## Wettbewerb für die Friedhof-Erweiterung und ein Krematorium in Oberkirch-Frauenfeld.

### Aus dem Bericht des Preisgerichtes.

I. Preis (3500 Fr.), Entwurf Nr. 2. — Verfasser Paul Büchi, Architekt, Amriswil. — Lageplan rund 1 : 1000. (Nord unten.)

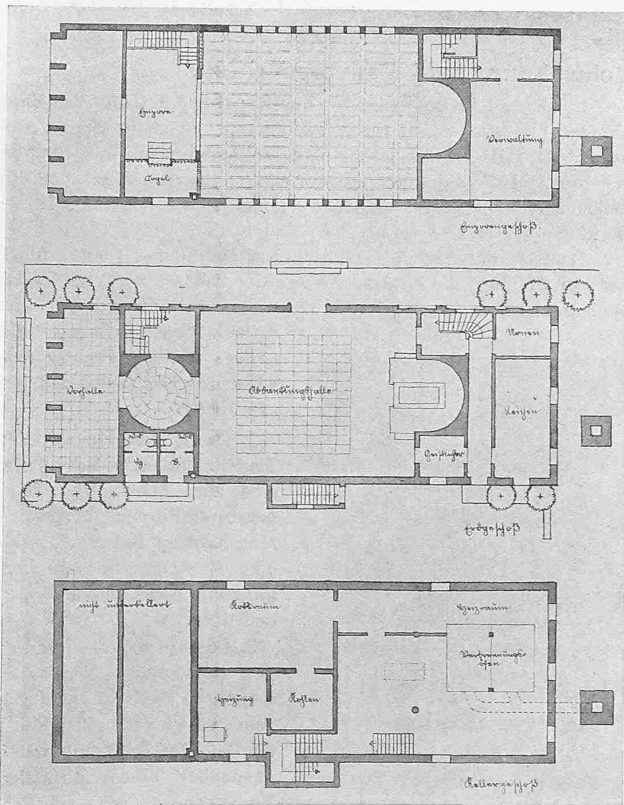
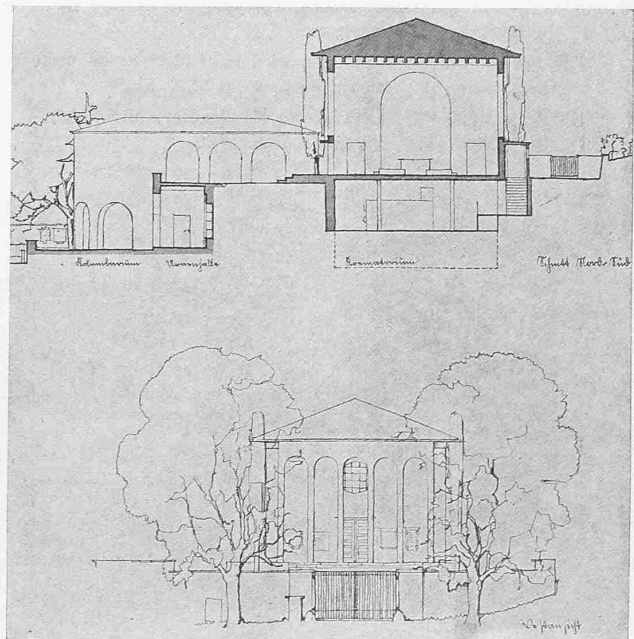
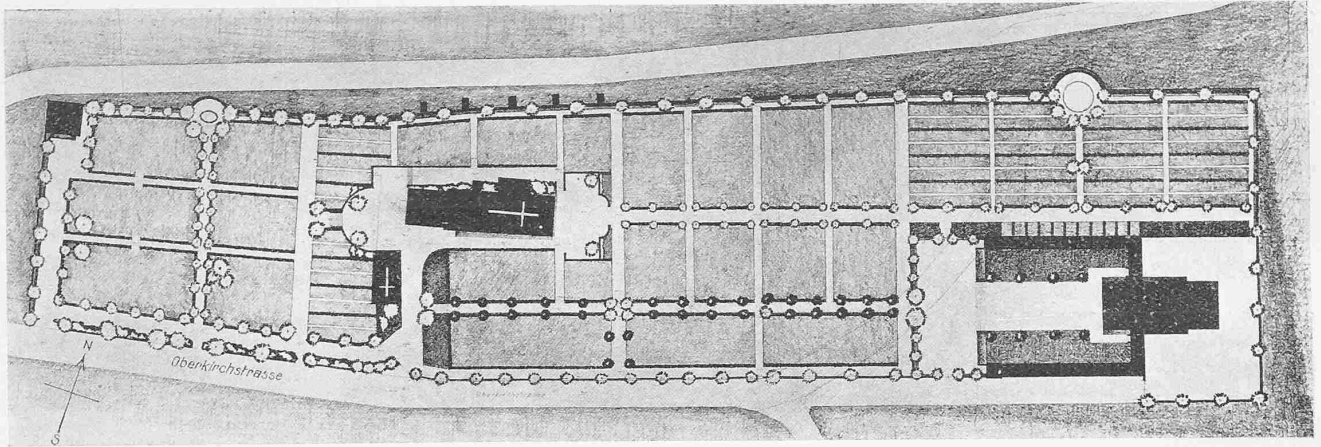
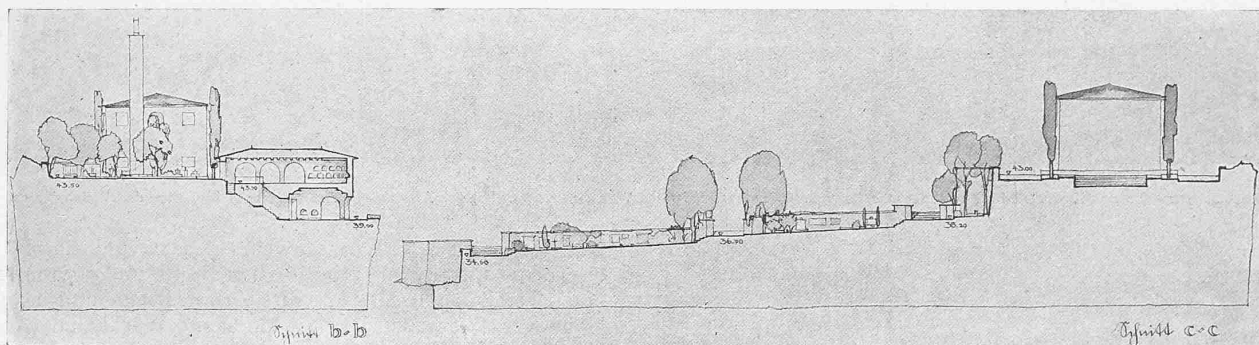
*Entwurf Nr. 2, „Bauetappen“.* Ein sehr sorgfältiges Projekt, in dem mit grossem Taktgefühl das Neue dem Bestehenden angegliedert ist. Mit grosser Liebe ist alles aus den gegebenen Verhältnissen herausgeholt worden, was möglich ist. Die Erweiterung des Friedhofes ist auf die natürlichste und einheitlichste Weise erfolgt, indem das Krematorium südlich bergwärts wirkungsvoll auf eine erhöhte Terrasse gestellt wurde. So ist es einerseits aus dem eigentlichen Friedhof herausgerückt und doch mit diesem in beste Verbindung gebracht. Den Vorschlägen in Bezug auf Gräberfelder und Bepflanzung kann man restlos zustimmen. — Das Krematorium

ist im Innern und Aeussern sehr gut gelöst. Nur die Eingangsfassade ist noch verbesserungsbedürftig. Für die zwei Verbrennungsöfen müssen gesonderte Kaminzüge angelegt werden. Infolgedessen muss die architektonische Behandlung des Kamins revidiert werden. — Die Abwicklung eines reibungslosen Fahrverkehrs beim Krematoriumszugang bedingt die Anlage eines Park- und Kehrplatzes, was leicht möglich ist.

II. Preis (1700 Fr.), Entwurf Nr. 5. — Verfasser E. Roseng, Architekt, Frauenfeld. — Lageplan 1 : 1500.

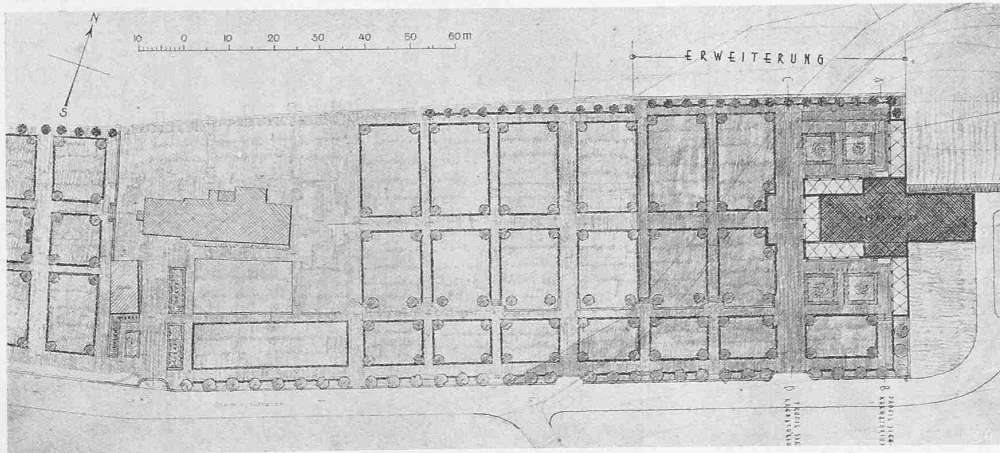
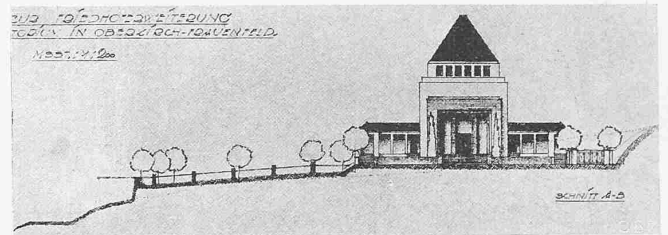
*Entwurf Nr. 5, „Asche und Staub“.* Die Friedhoferweiterung und das Krematorium sind organisch auf die gegebenen Verhältnisse bezogen. Das Krematorium bildet den Abschluss der bestehenden schönen Tuja-Allee. Leider fehlt der Krematoriumsanlage die wünschenswerte Beziehung zum neuen Friedhofteil. Der nördliche Flügel des Krematoriumshofes riegelt gegen den Friedhof ab; dadurch erscheint der neue Friedhofteil als Anhängsel. Der Zugang zum Krematorium ist einwandfrei gelöst. — Die innern Dispositionen des Krematoriums sind im allgemeinen gut. Der äusseren Gestaltung zuliebe sind die Kamine in einer Pyramide in technisch unzulässiger Weise zusammengezogen. Trotzdem ist die äussere Erscheinung unerfreulich und fremdartig. Der Abdankungsraum ist übertrieben hoch und räumlich unschön. — Der ausgerundete Kapellenvorplatz

ist in Beziehung auf seine Umgebung unlogisch gestaltet. Die Bepflanzung der neuen Friedhofteile ist in richtiger Weise im Sinne des bestehenden weitergeführt.
